Esclarecimento Nº 013 à JCA - Cabo Cat6 no piso

Assunto: Solicitação de esclarecimentos nº 013/2023. Sobre esclarecimento de disposição dos cabos cat6 no piso da futura sede do TRT5 no Empresarial 2 de Julho.

ASSUNTO: Solicitação de esclarecimentos nº 013/2023

Figura 1: Cabeamento Estruturado no Piso

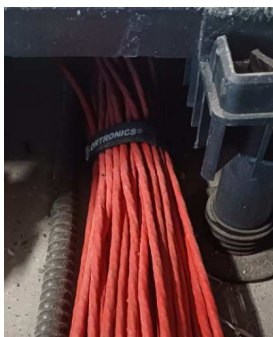
1. Considerando que o projeto define o lançamento dos cabos cat6 da rede de cabeamento estruturado diretamente sob o piso (ver Figura 1), sem o uso de eletrocalha, e considerando também que a contratada da execução do projeto tem utilizado velcro para organizar o agrupamento dos cabos, solicitamos esclarecimentos da JCA se esta configuração é aceitável conforme projeto ou se tem algum impacto técnico negativo que mereça correção de projeto:

Considerando que o projeto define o lançamento dos cabos cat6 da rede de cabeamento estruturado diretamente sob o piso (ver Figura 1), sem o uso de eletrocalha, e considerando também que a contratada da execução do projeto tem utilizado velcro para organizar o agrupamento dos cabos, solicitamos esclarecimentos da JCA se esta configuração é aceitável conforme projeto ou se tem algum impacto técnico negativo que mereça correção de projeto.

Resposta: A solução apresentada na Figura 1 atende perfeitamente ao projeto, sem causar nenhum impacto técnico negativo. Isso se deve ao fato de que essa solução é recomendada pelo fabricante do piso elevado e foi mencionada no item 5.3 do memorial descritivo de cabeamento estruturado. *“De maneira geral, cabeamento horizontal será lançado diretamente abaixo de piso elevado sendo devidamente organizado por abraçadeiras ou similares, do rack até os pontos de consolidação.”*
